**CUSTOMS CONVENTION ON THE INTERNATIONAL TRANSPORT OF GOODS
UNDER COVER OF TIR CARNETS
(TIR CONVENTION)**

Amendment 8

(Amendments which were adopted pursuant to article 60 of the Convention and which entered into force on 1 August 1987)

Sketch No. 1a

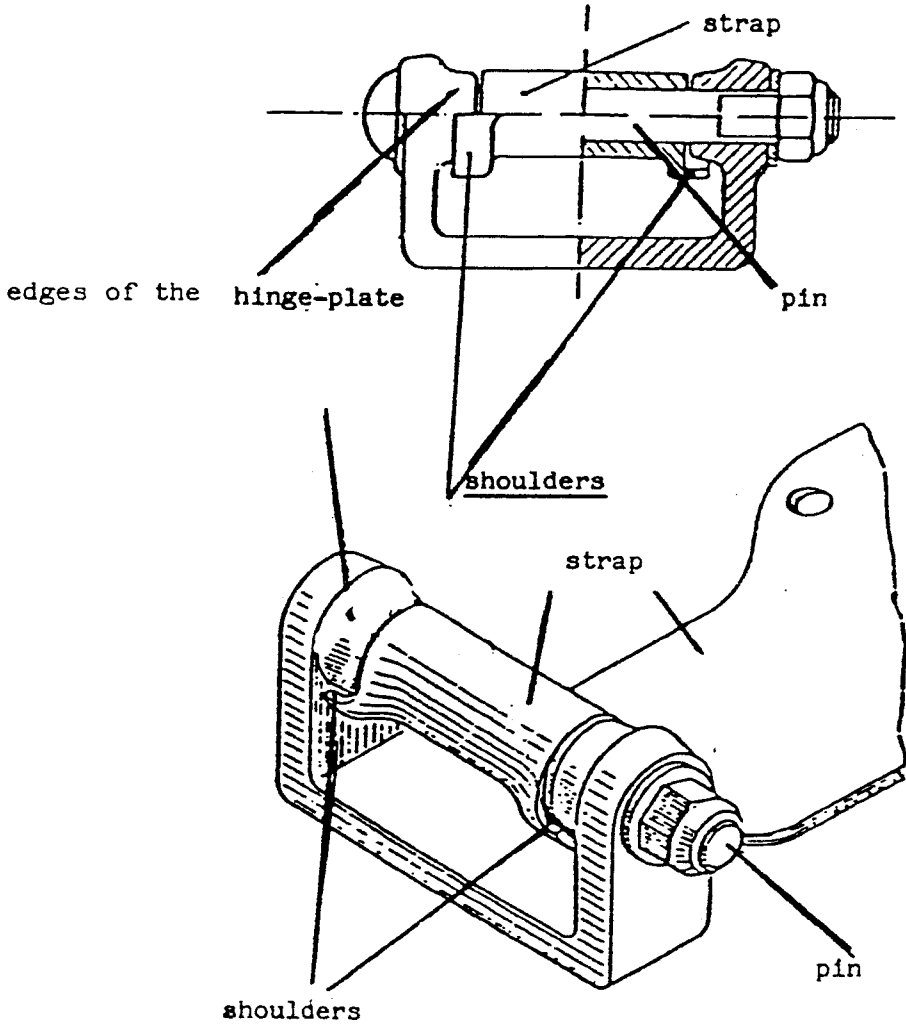
"Moreover, the various components of such devices (e.g. hinge plates, pins or swivels), provided that they are necessary to guarantee customs security of the load compartment */, shall be so fitted that they cannot be removed or dismantled when the load compartment is closed and sealed without leaving obvious traces."

Insert sketch No. 1a reproduced below after sketch No. 1 appended to this annex

The hinge illustrated below complies with the requirements of explanatory note 2.2.1 (b), paragraph (b), second sentence. The design of the strap and the hinge-plate make any special protection of the pin unnecessary, since the shoulders of the strap extend behind the edges of the hinge-plate. These shoulders therefore prevent the Customs-sealed door from being opened at the hinged side without leaving obvious traces, even if the unprotected pin has been removed.

Sketch No. 6

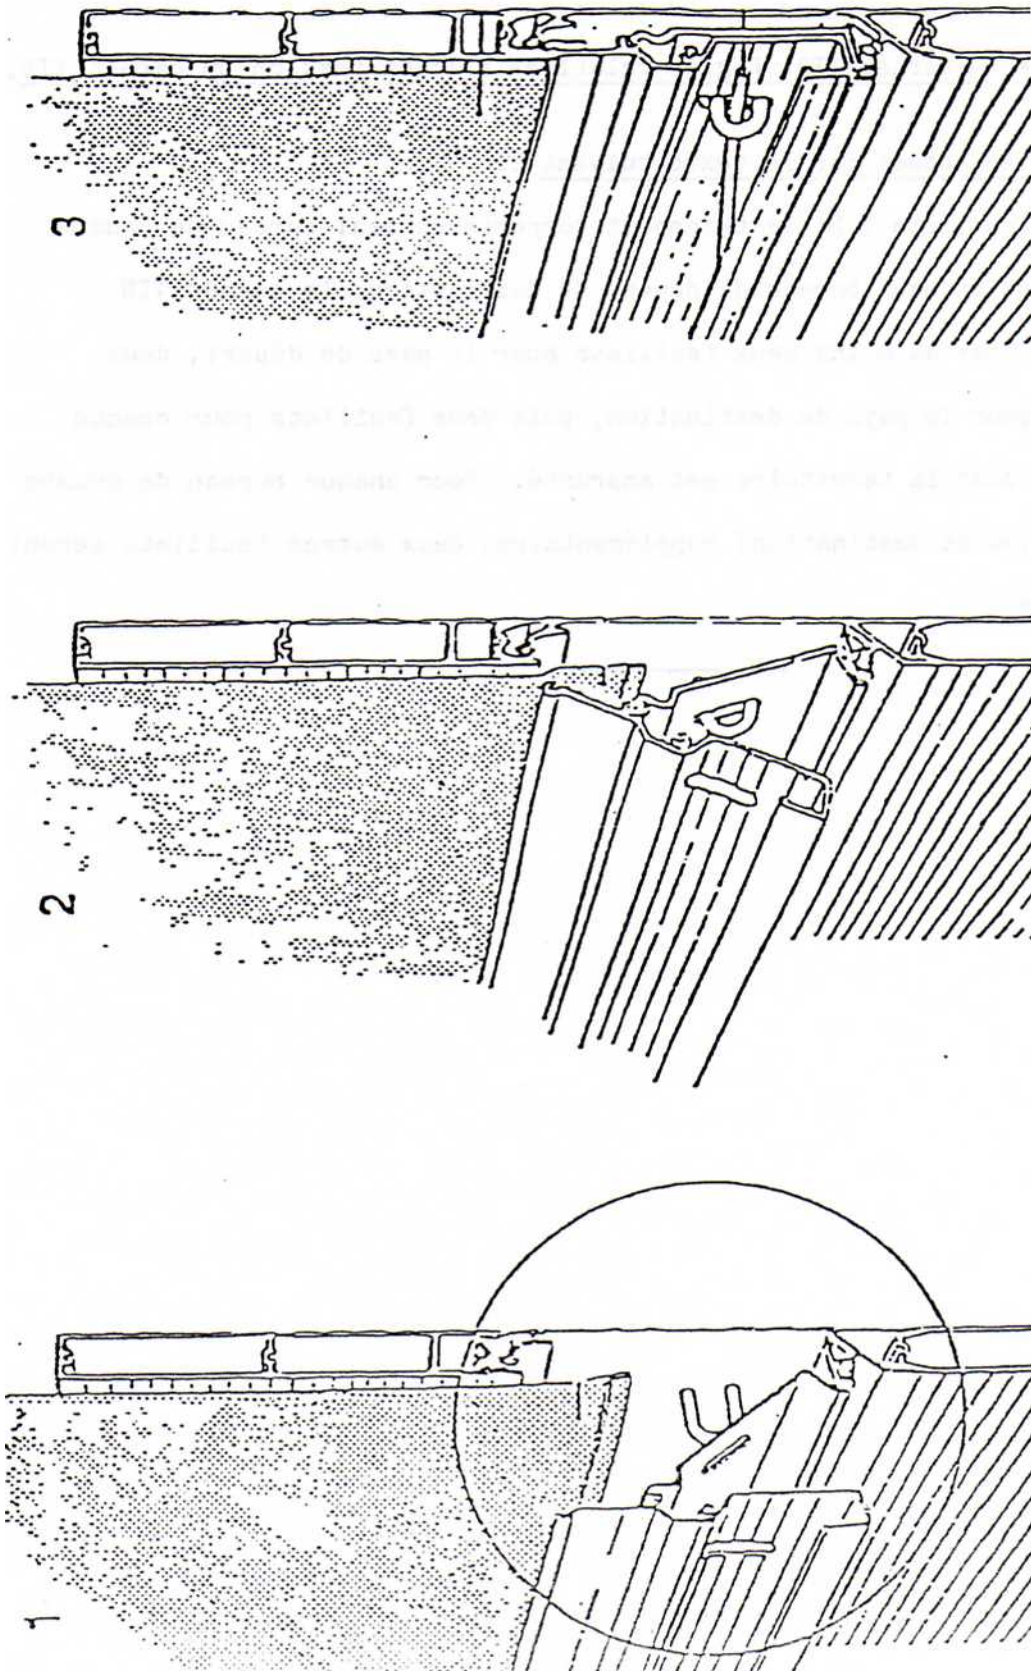
(c) When a sheet locking system is used it shall in locked position join the sheet tightly to the outside of the container (as an example see sketch No. 6)."

Insert sketch No. 6 reproduced below after sketch No. 5.

This sheet locking system is acceptable provided that it is fitted with at least one metal ring at each gate end. The openings through which the ring passes are oval and of a size just sufficient to allow the ring to pass through it. The visible part of the metal ring does not protrude more than twice the maximum thickness of the fastening rope when the system is locked.

Croquis No 1a

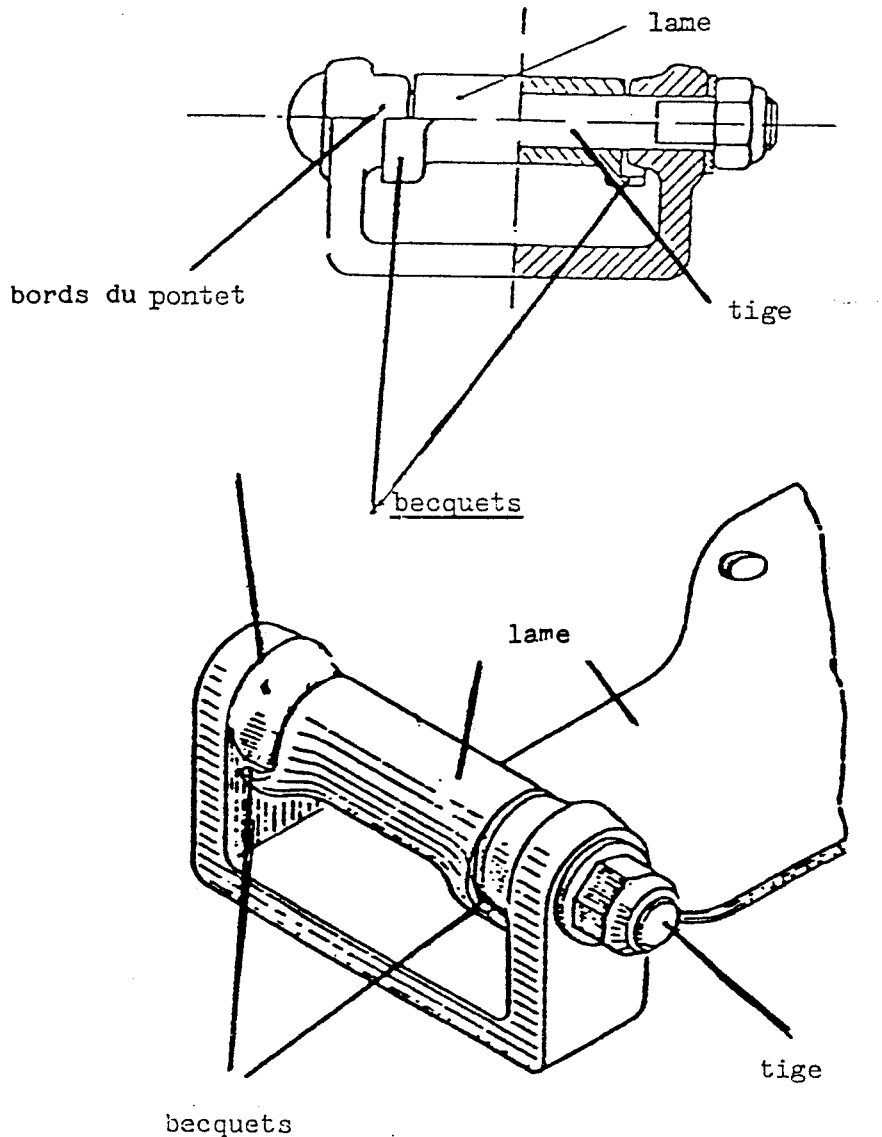
"De plus, les différentes parties constitutives des dispositifs d'attache (axes ou tiges des charnières ou des gonds, par exemple), pour autant qu'elles soient indispensables pour garantir la sécurité douanière du compartiment réservé au chargement */, seront agencées de manière à ne pas pouvoir être enlevées ou démontées sans laisser de traces visibles lorsque le compartiment réservé au chargement est fermé et scellé."

Insérer le croquis No la reproduit ci-après à la suite du croquis No 1 joint à la présente annexe.

La charnière représentée ci-après est conforme aux exigences énoncées dans la deuxième phrase du paragraphe b) de la note 2.2.1 b). La conception de la lame et du pontet rend superflue toute protection particulière de la tige, étant donné que les becquets de la lame remontent jusque derrière les extrémités du pontet. Ces becquets empêchent ainsi que la porte scellée par la douane puisse être ouverte au niveau du dispositif d'attache sans laisser de traces visibles, même si la tige non protégée a été enlevée.

Part I
Croquis No 6

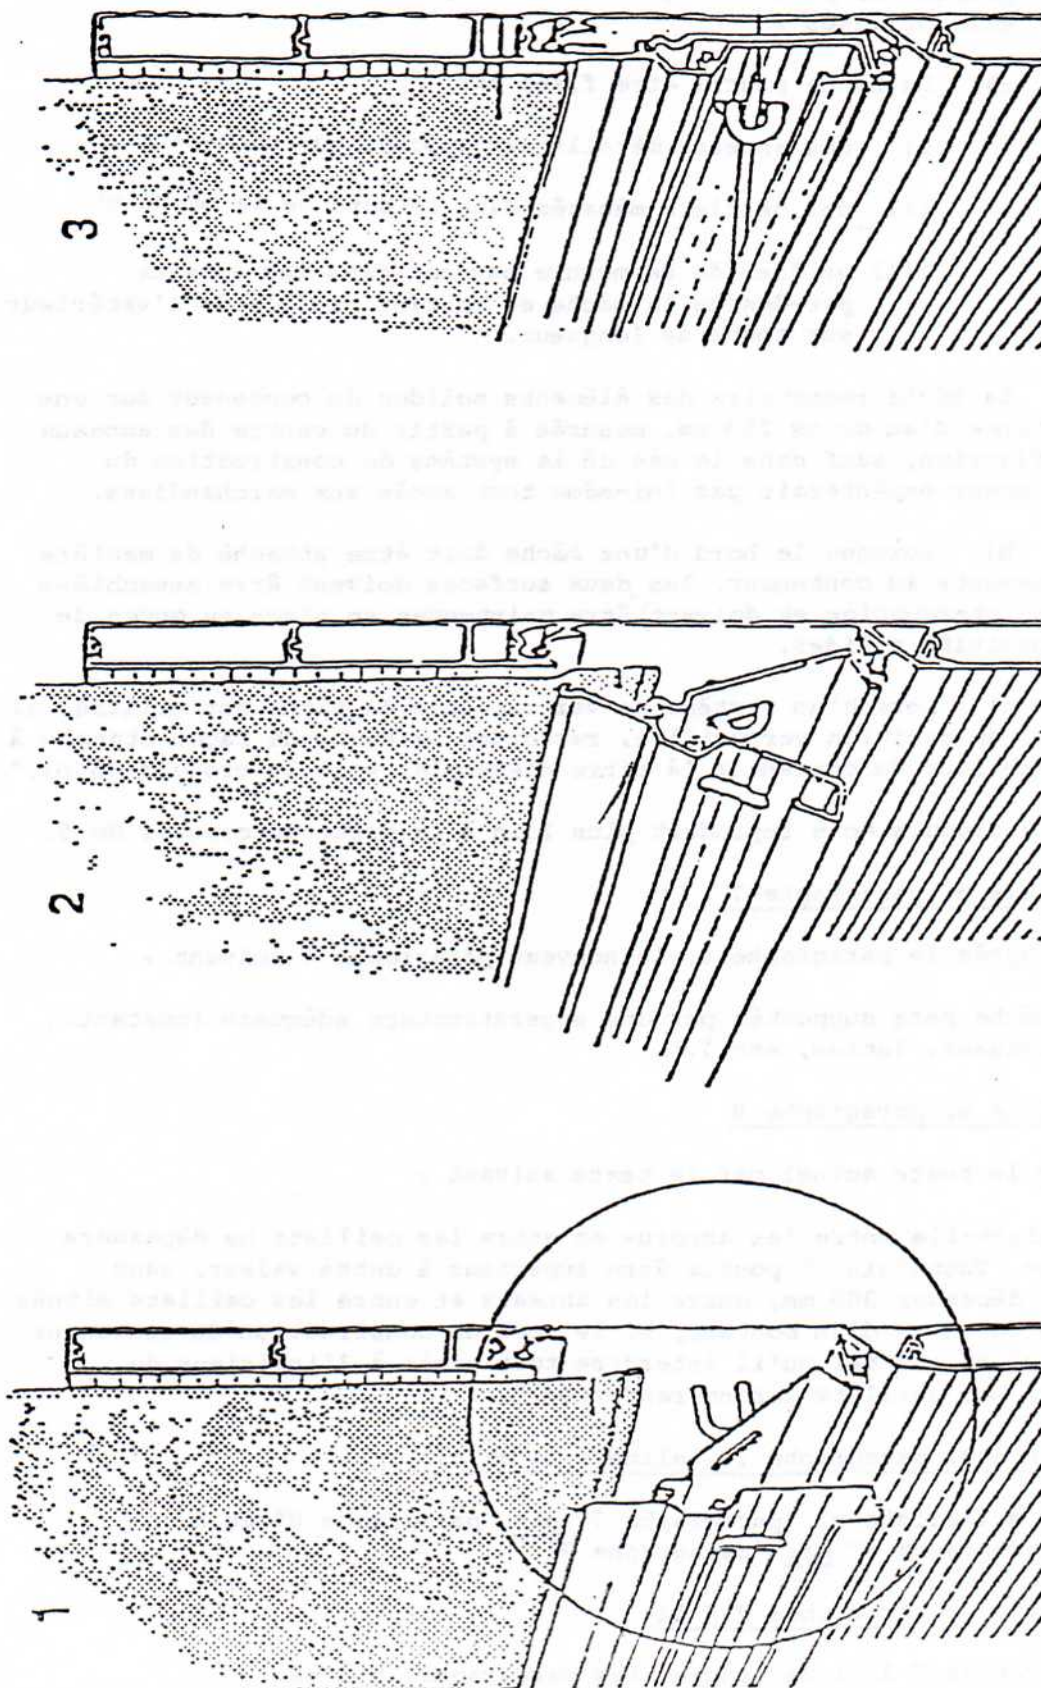
c) Lorsqu'un système de verrouillage de bâche est utilisé, il doit, en position verrouillée, raccorder la bâche de façon étanche à l'extérieur du conteneur (à titre d'exemple, voir le croquis No 6)."

Insérer le croquis No 6 reproduit plus loin à la suite du croquis No 5.

Description :
Le présent système de verrouillage de bâche peut être autorisé à condition qu'il soit muni d'au moins un anneau métallique à chaque extrémité de porte. Les ouvertures ménagées pour le passage de l'anneau sont ovales et de dimensions juste suffisantes pour permettre le passage de l'anneau. La saillie de la partie visible de l'anneau métallique ne dépasse pas le double du diamètre maximal du câble de fermeture lorsque le système est verrouillé.

Рисунок № 1а

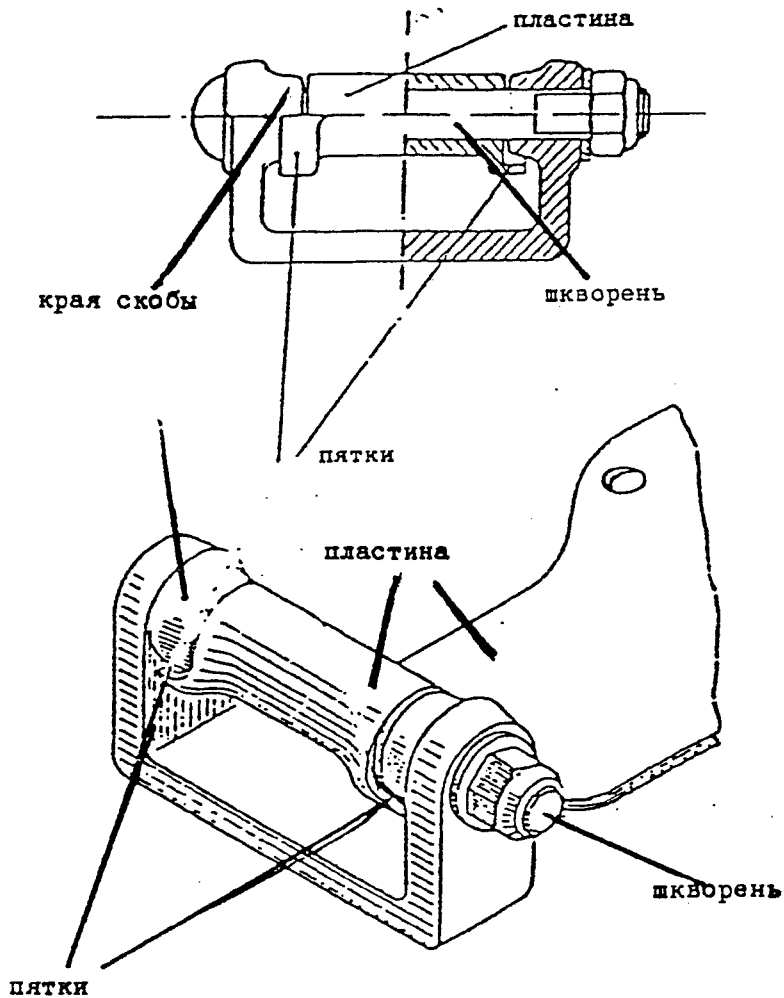
"Кроме того, различные составные части таких устройств (например, петли, шкворни или шарниры), если они необходимы для обеспечения гарантии таможенной безопасности грузового отделения*, крепятся таким образом, чтобы при закрытом и опечатанном грузовом отделении их нельзя было снять или разобрать без оставления видимых следов.

Включить приведенный ниже рисунок № 1a после рисунка № 1, содержащегося в настоящем приложении.

Показанная ниже петля отвечает положениям второго предложения подпункта в) пояснительной записки 2.2.1 в). Конструкция пластины и скобы исключает необходимость в специальном креплении шворня, поскольку пятки пластины заходят за края скобы. Таким образом, пятки препятствуют открытию опечатанной таможенной двери в месте ее навешивания после извлечения незакрепленного шворня без оставления видимых следов.
